## 改善箇所説明図

### 改善の内容

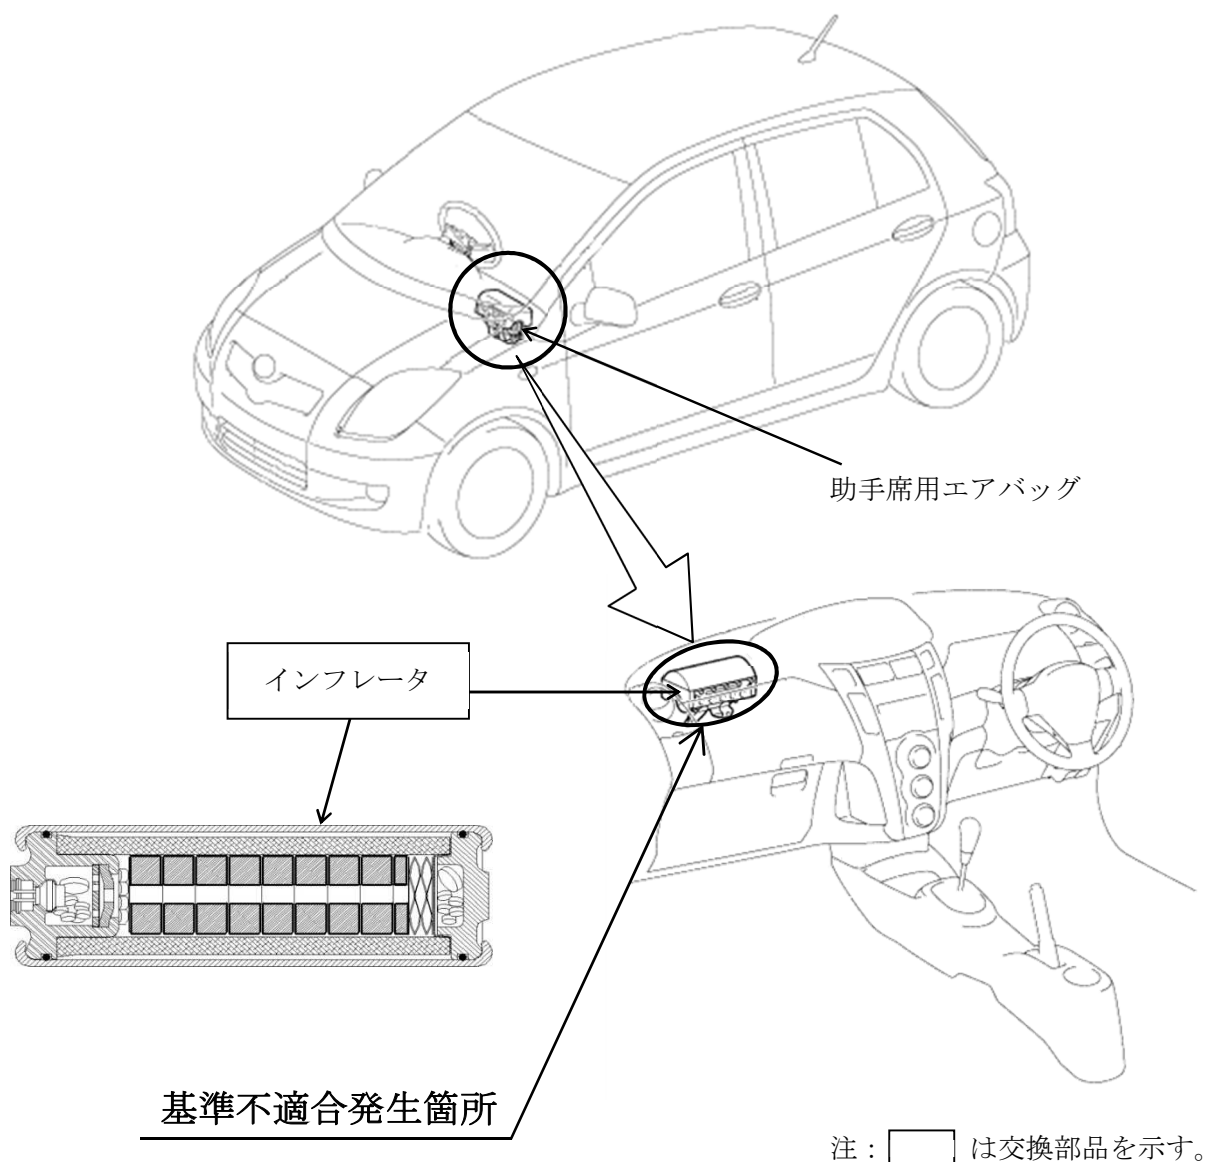
助手席用一段展開制御式エアバッグのインフレーター（膨張装置）において、エアバッグ展開時にインフレーター容器が破損して飛び散り、出火したり乗員が負傷するおそれがある。

全車両、当該インフレーターを新品と交換する。なお、交換用部品が不足した場合は、助手席エアバッグの機能を停止するとともに、助手席サンバイザ部に当該エアバッグが作動しない旨の警告を表示する。

識別：改善済車両には車台番号打刻の末尾 4 桁目および 5 桁目の上に黄色ペイントを塗布する。
